資料番号 2	令和元年 12 月 10 日
日本原燃株式会社

六ヶ所再処 理 施 設 に お け る  
新 規 制 基 準 に 対 す る 適 合 性

安全冷却水系冷却塔の設置位置の変更

第1図 安全冷却水系冷却塔構内配置図 (変更前)

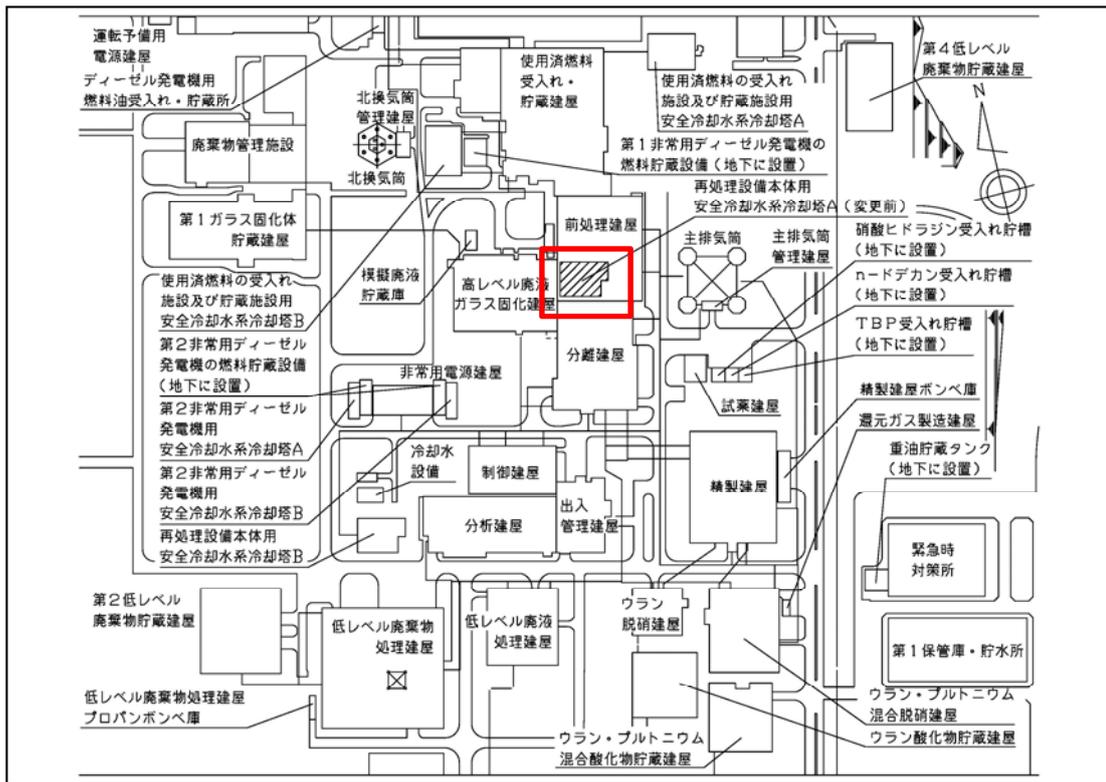
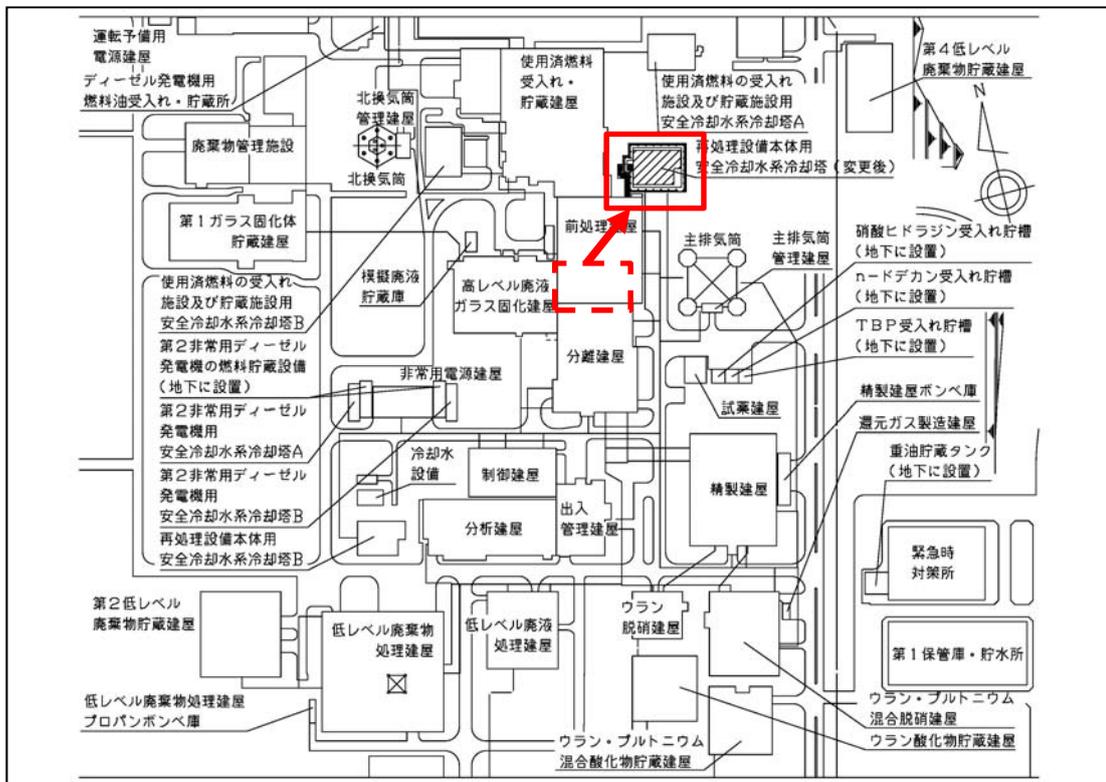
新たに設置する安全冷却水系冷却塔（以下、「新設 A 4 A」という。）は、前処理建屋の各種系統に接続する必要があることから、接続する配管等の設置性と既設系統へ悪影響を最小限とするため、配管等の接続長を極力短くするため前処理建屋近傍を選定した、その上で既設埋設物への影響を考慮した敷地に設置することとした。安全冷却水冷却塔 A の変更前と変更後の配置を第 1 図及び第 2 図に示す。

第2図 安全冷却水系冷却塔構内配置図 (変更後)

第3図 安全冷却水系冷却塔Aの設備変更の概要

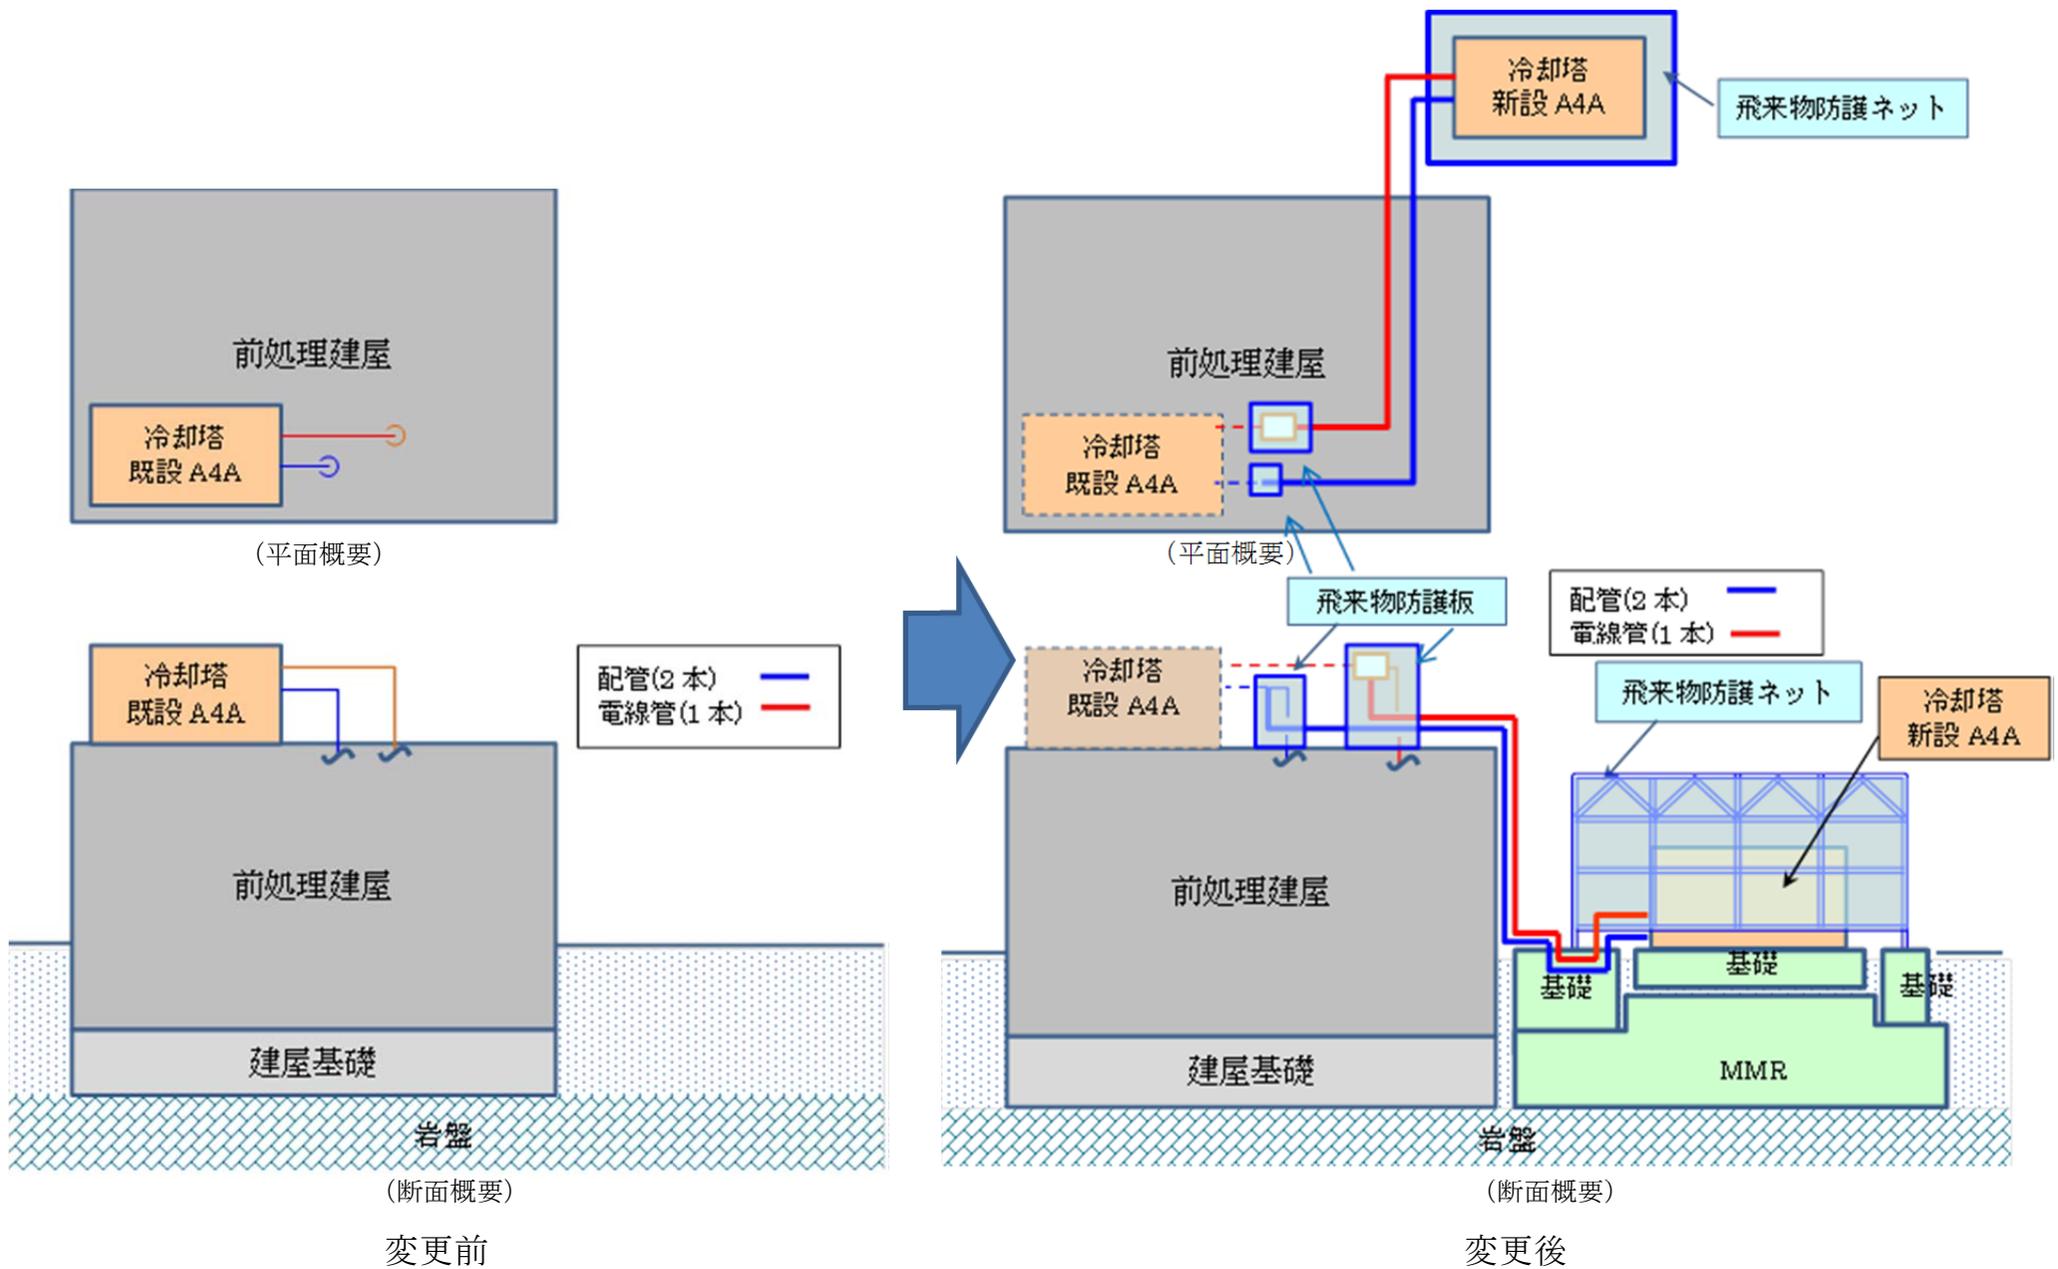
また、新設 A 4 A 及び既設取合部は竜巻防護対策のため飛来物防護ネット（一部、飛来物防護板）及び飛来物防護板を新規に設置する。新設 A 4 A 接続後、設置済みの安全冷却水系冷却塔 A は他施設の安全機能に影響を与えないものとする。

安全冷却水系冷却塔 A の設備変更概要を第 3 図に示す。

第1図 安全冷却水系冷却塔A 配置図 (変更前)

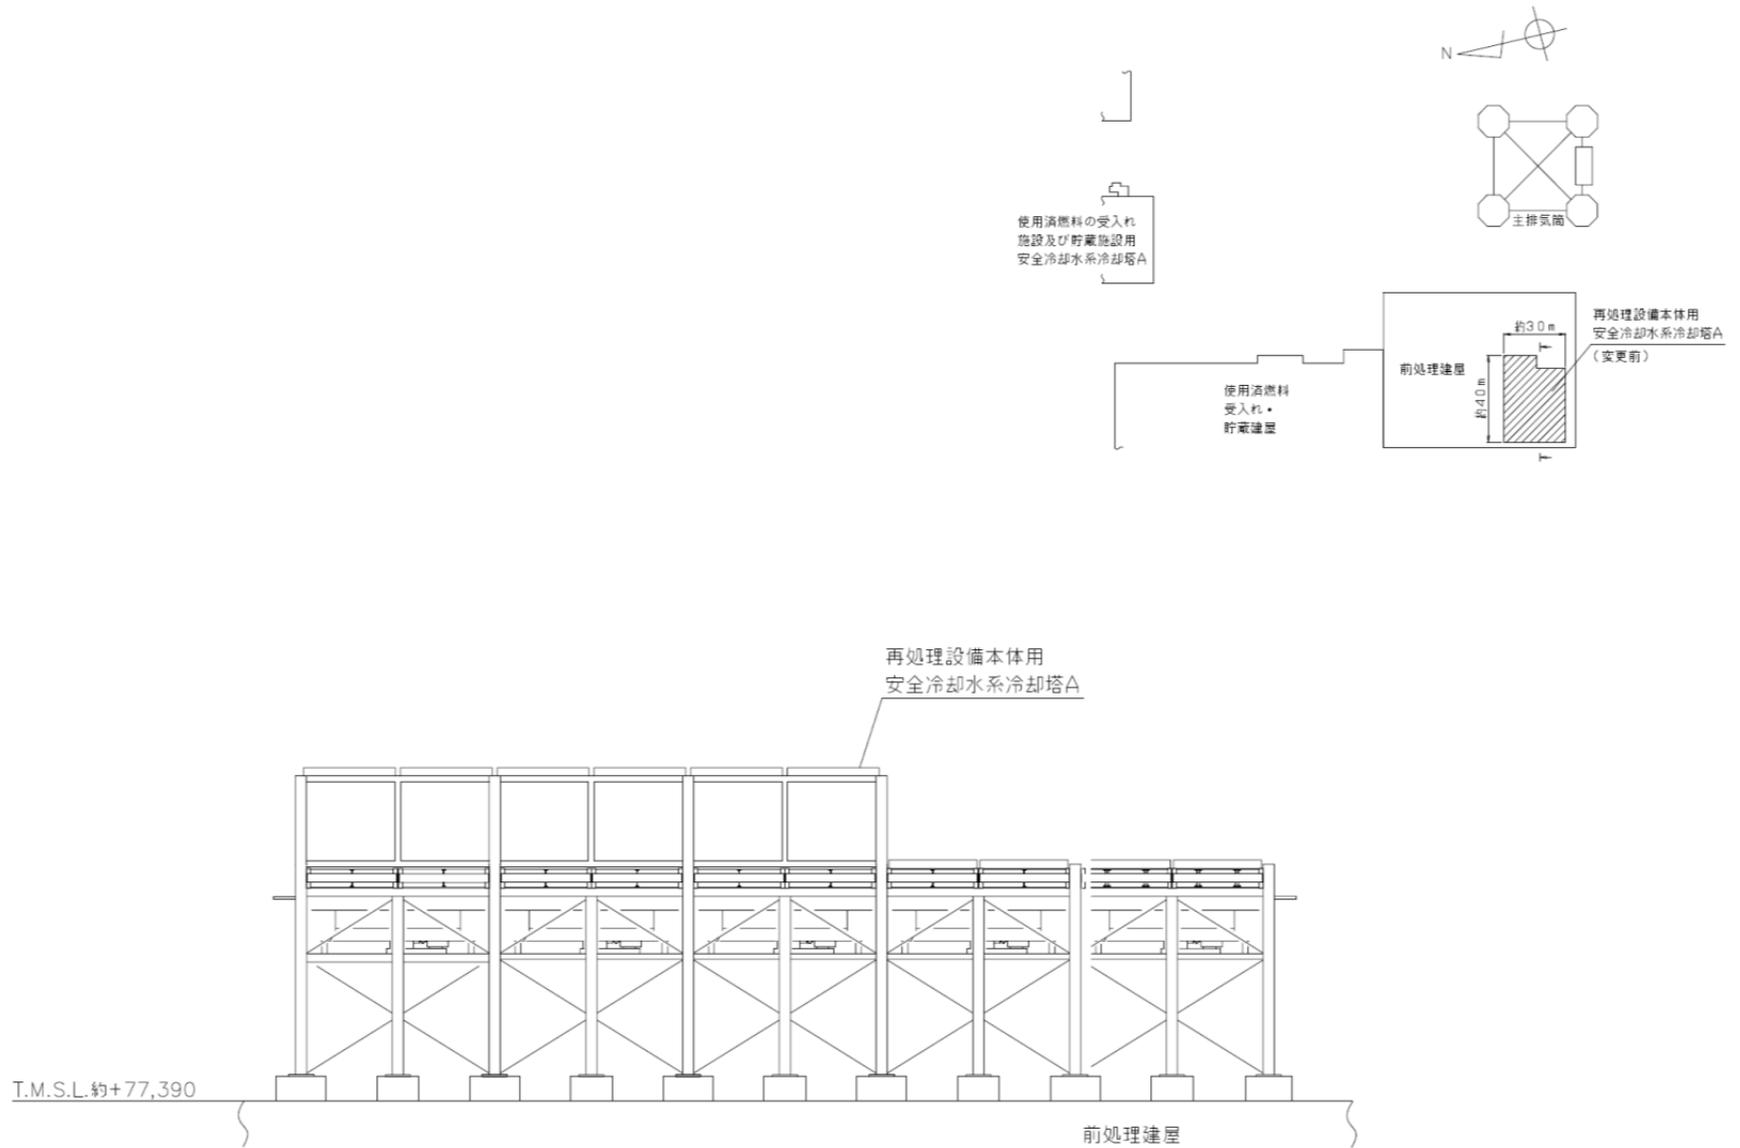
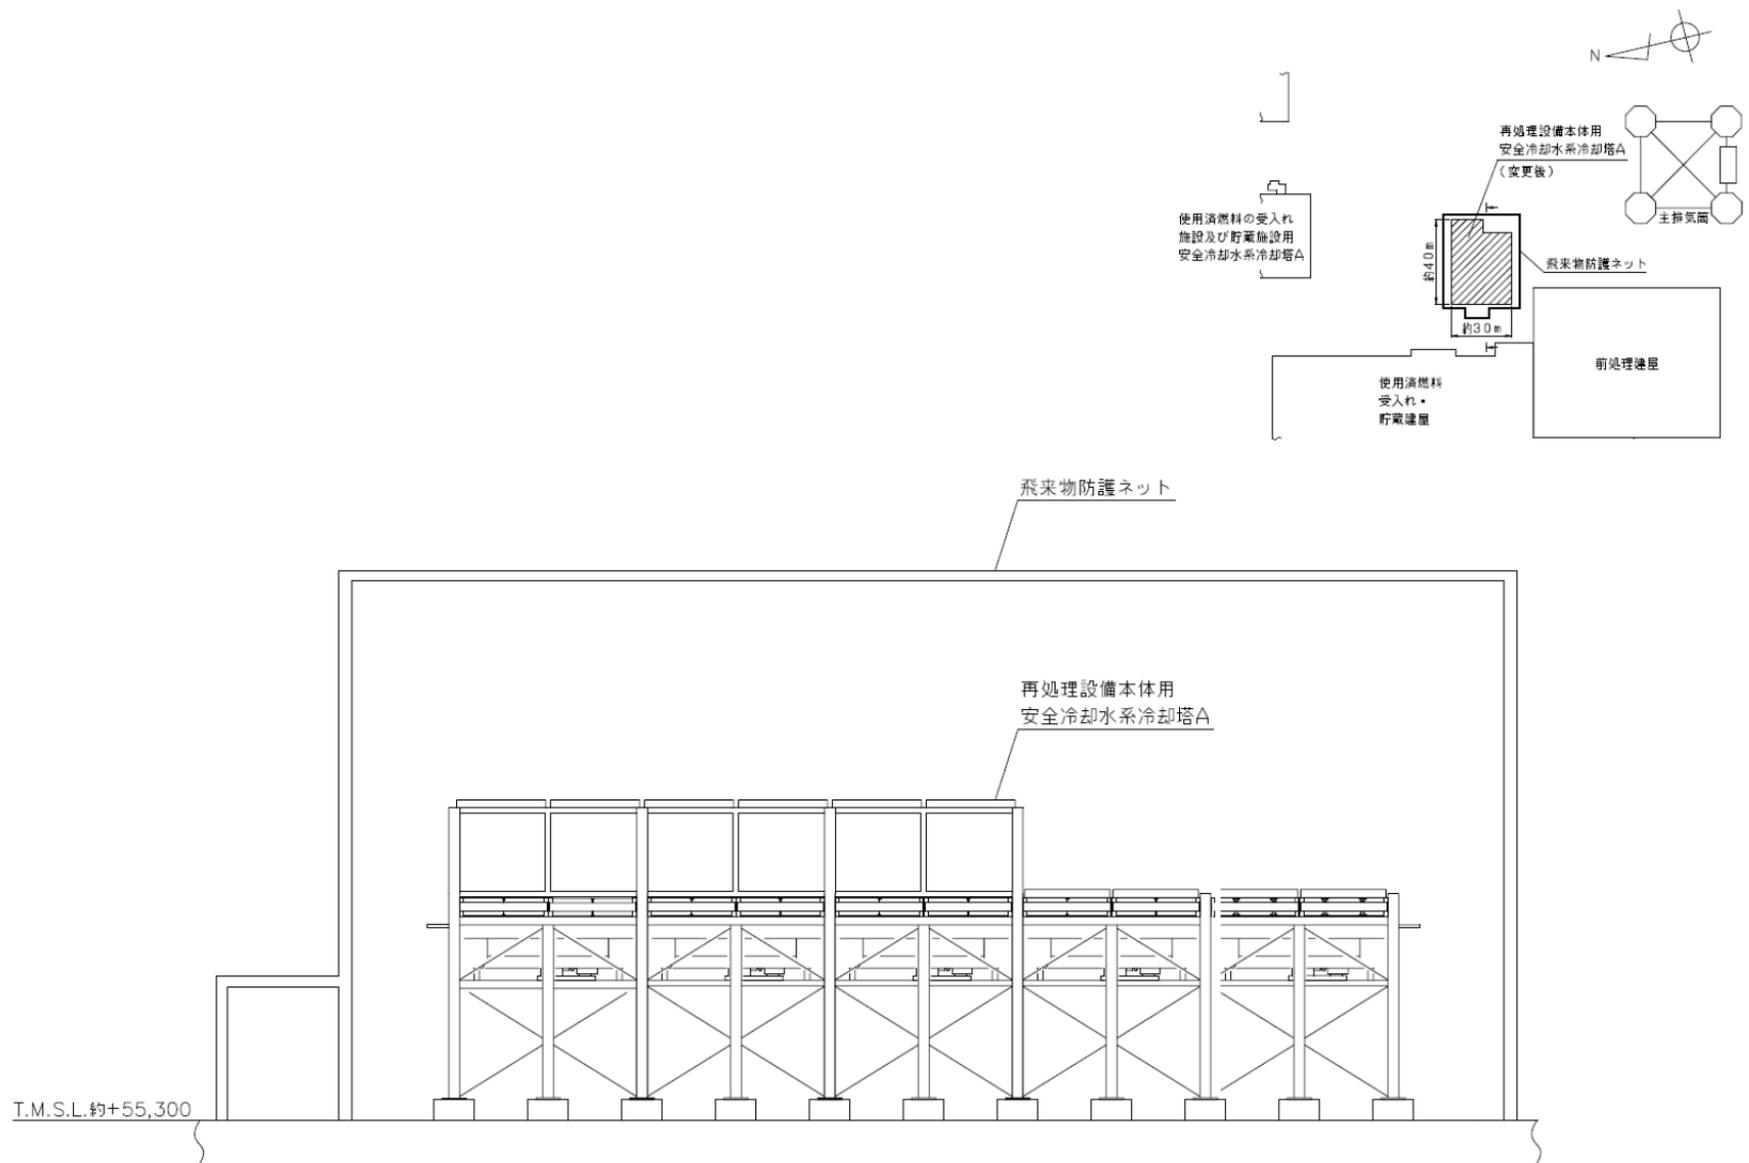
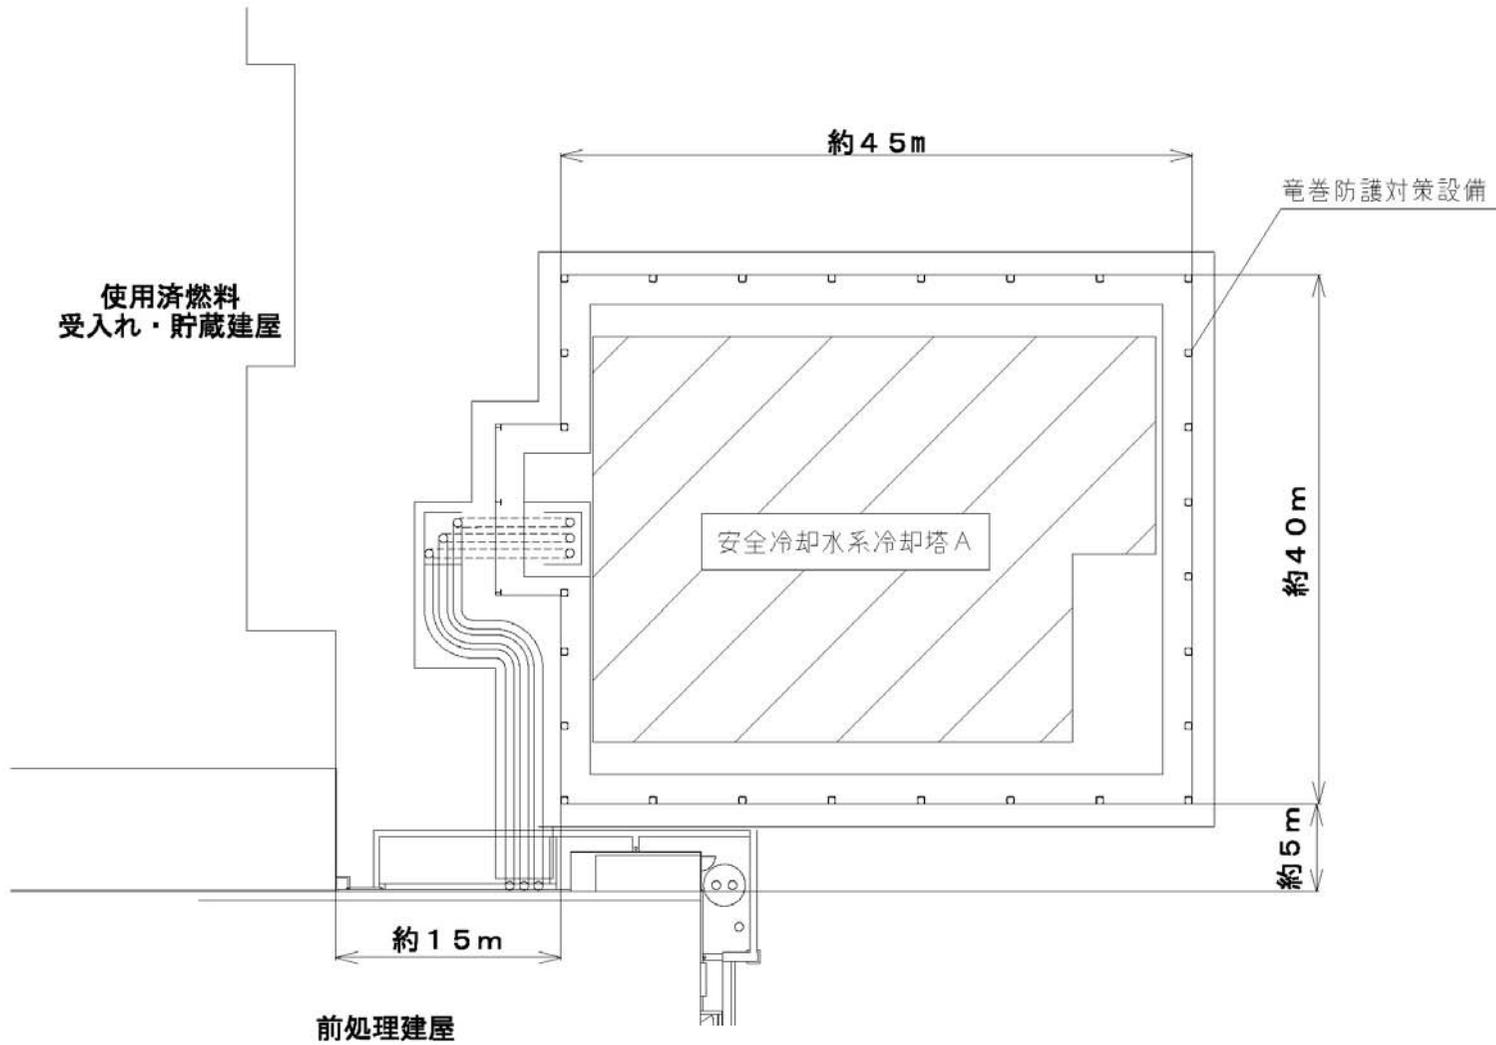
再処理施設用の安全冷却水系冷却塔 A の変更前の配置図を第 1 図，変更後の配置図を第 2 図に示す。

変更後の配置図を拡大したものを第 3 図に示す。
